**La Promenade des Bains : réaménagement du front de
mer entre Port Fréjus et Port Santa-Lucia**
Communes de Fréjus et Saint-Raphaël

**PIECE 5 – AVIS OBLIGATOIRES EMIS SUR LE PROJET ET REPONSES
EVENTUELLES DU MOA**

Avis délibéré
de la Mission régionale d'autorité environnementale
Provence-Alpes-Côte d'Azur
sur le projet d'aménagement global de la Promenade des Bains,
à Fréjus et Saint-Raphaël (83)

Mémoire en réponse à l'avis de la MRAe

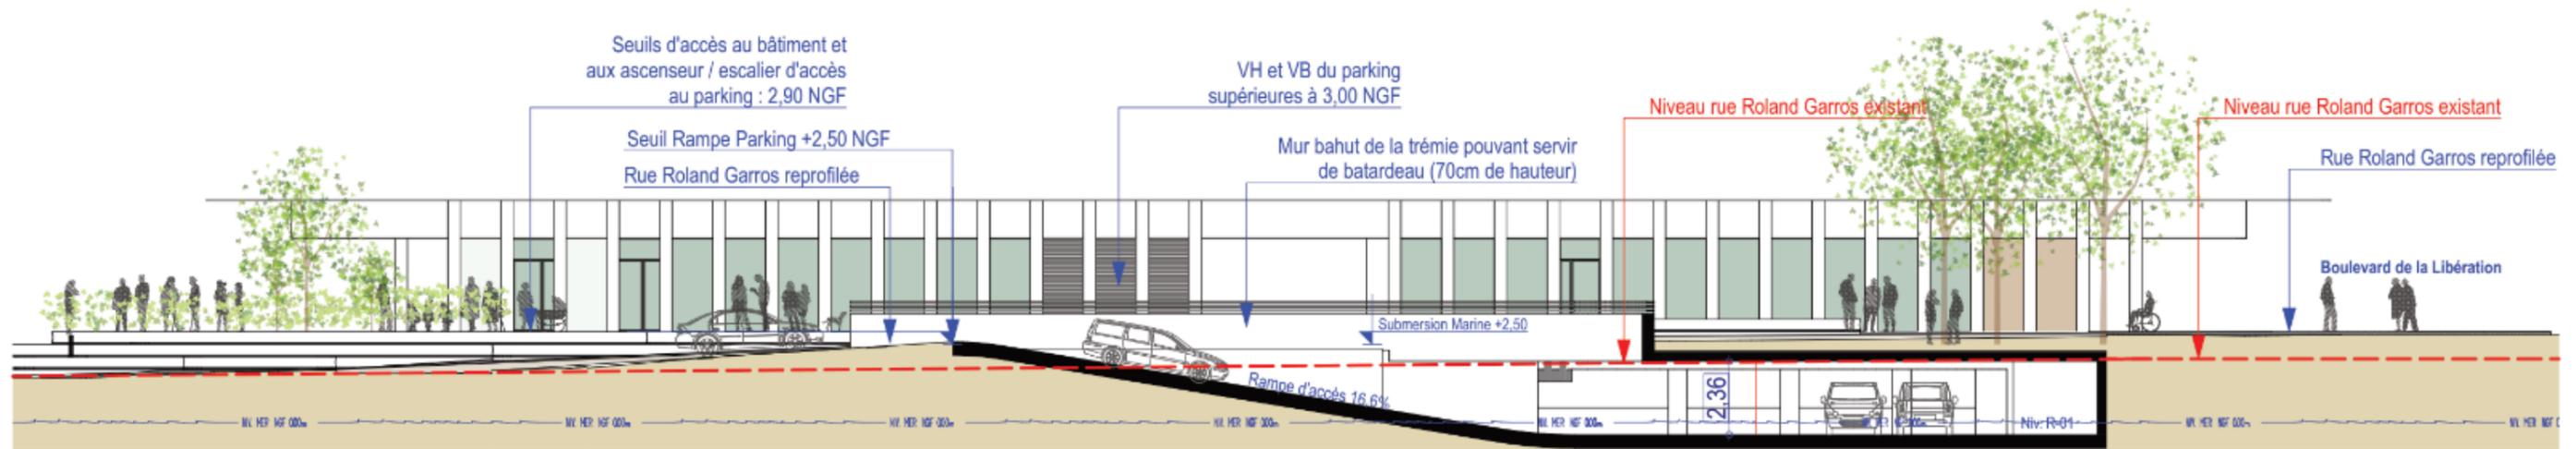
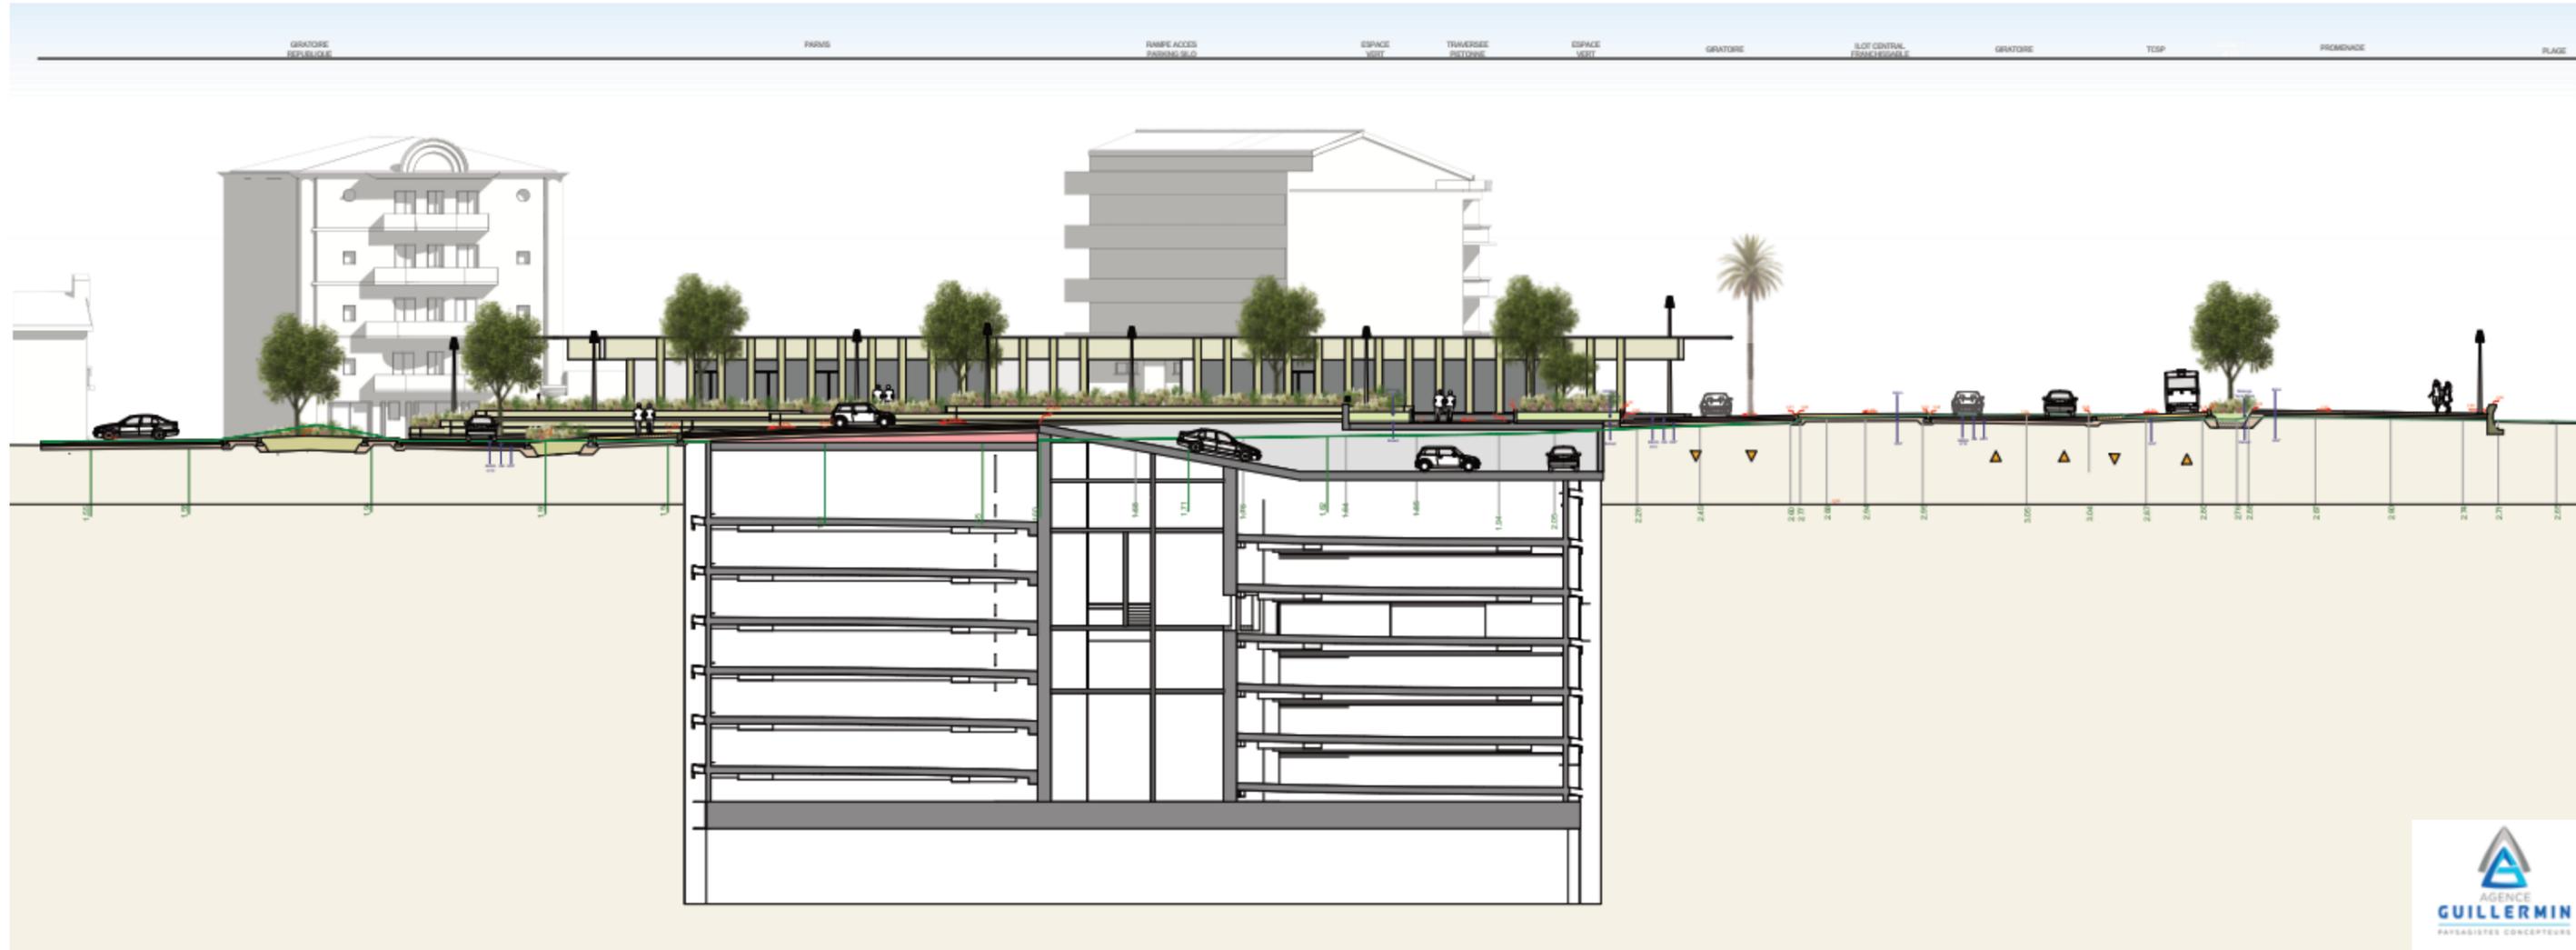
La MRAe recommande de justifier, dans le cadre de la construction du parking souterrain à Fréjus, de la prise en compte des effets cumulatifs des risques d'inondation et de submersion marine dans un contexte de changement climatique.

La MRAE constate que le projet s'implante également dans une zone correspondant aux enveloppes approchées des inondations potentielles par débordement de cours d'eau et submersion marine (source : site Géorisques). Il s'agit donc d'un secteur dans lequel il peut y avoir concomitance de deux phénomènes cumulatifs, qui peuvent être accrus avec le changement climatique (en raison d'épisodes de fortes pluies plus fréquents et plus intenses, ou de la hausse du niveau de la mer).

Le croisement de ces deux risques a conduit à retenir la côte altimétrique de 2,50 NGF comme côte de sécurité.

- **La modification significative du profil en travers global de voirie au droit de la place de la République sur le secteur littoral**, avec une réhausse conséquente de la partie Nord au droit du giratoire « Roland Garros » (+70cm) permettant de proposer une pente constante vers la mer de 2% et une réhausse de la partie littorale également sans impact sur le périmètre de la concession de plage naturelle.

- **La modification d'emplacement et la réhausse du seuil d'entrée de la rampe du parking.**
La maîtrise d'œuvre a proposé de « retourner la rampe d'accès au parking dos à la potentielle submersion marine » sur la rue Roland Garros . Cet emplacement a le double intérêt d'éloigner la rampe d'accès des potentiels risque de submersion, de capter les flux principaux issus de la route départementale située au Nord pacifiant ainsi la circulation sur le front de Mer. Conformément à la note de synthèse la côte altimétrique retenue est de 2,50 NGF.

Les coupes en pages suivantes présentent la situation du projet par rapport à la cote 2,50 m NGF qu'il fallait atteindre pour le seuil d'accès au parking et par rapport au niveau de la rue Roland Garros actuelle.

Cartographie de l'aléa submersion marine sur la commune de Saint Raphaël (PAC submersion marine 2019)

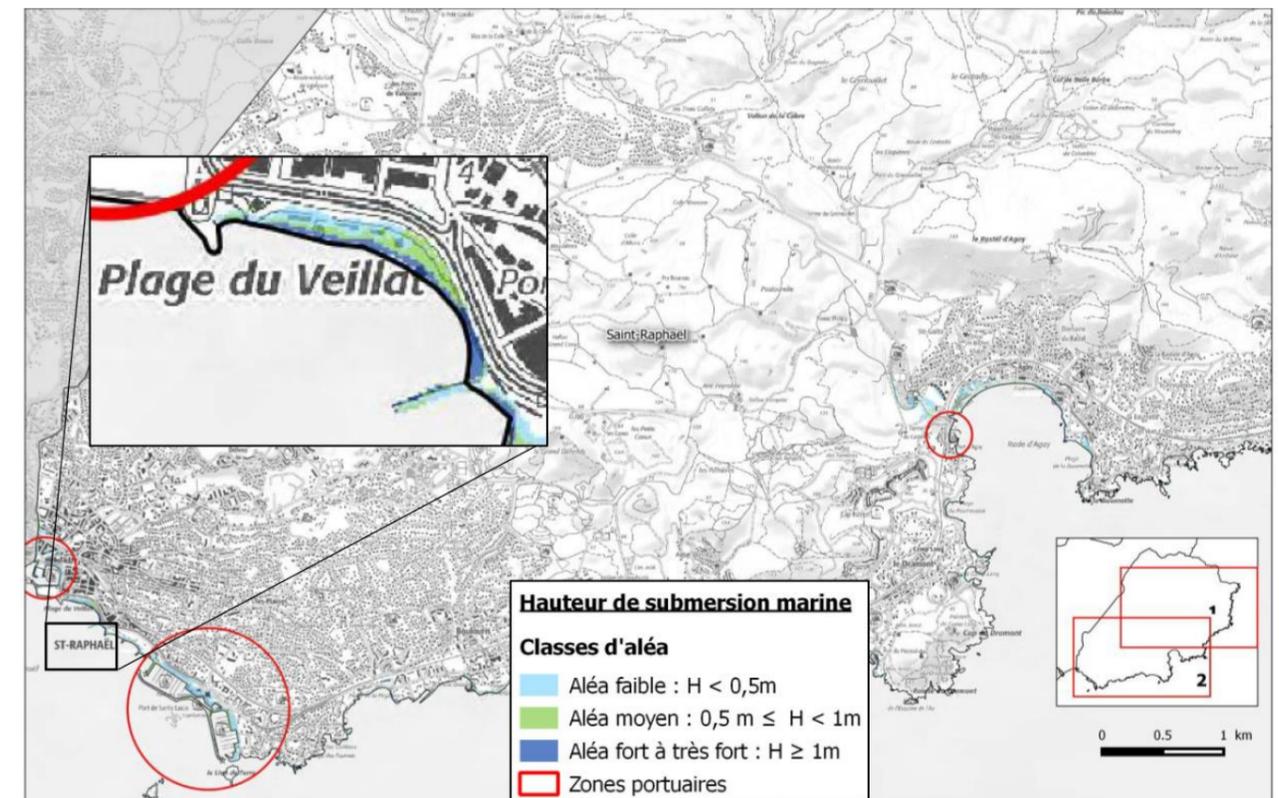
La MRAe recommande de justifier la prise en compte du risque de submersion marine sur le secteur de la plage du Veillat, par une analyse basée sur la caractérisation du risque.

Concernant la plage du Veillat, sur laquelle plusieurs aménagements sont prévus parmi lesquels l'implantation d'un établissement recevant du public (ERP) de 300 m², il est indiqué que le projet respecte les dispositions du PAC qui autorise en zone de côtes sableuses « tous types de constructions, ouvrages, aménagements, installations, sous réserve que la cote de plancher habitable ou aménageable soit située à un niveau au moins égal à 0,70 m au-dessus du terrain naturel ». L'étude d'impact renvoie à une étude de submersion marine réalisée dans le cadre de l'élaboration du projet, « qui a défini des recommandations sur les efforts dimensionnant, qui ont été intégrés à la phase de conception des façades des bâtiments de haut de plage ». Il est conclu à une absence d'impact vis-à-vis du risque de submersion marine pour l'ouvrage du Veillat (résistance à la pression des façades).

- un aléa moyen sur la petite plage confinée entre l'épi Bonaparte et le « point dur »,
- un aléa faible en haut de plage sur la partie ouest de la plage,
- un aléa moyen à l'Est de l'actuelle tour de surveillance, sur la zone de plage la plus large avant le rétrécissement et la zone d'aléa fort/très fort située plus à l'Est jusqu'à l'enracinement de l'épi Diana.
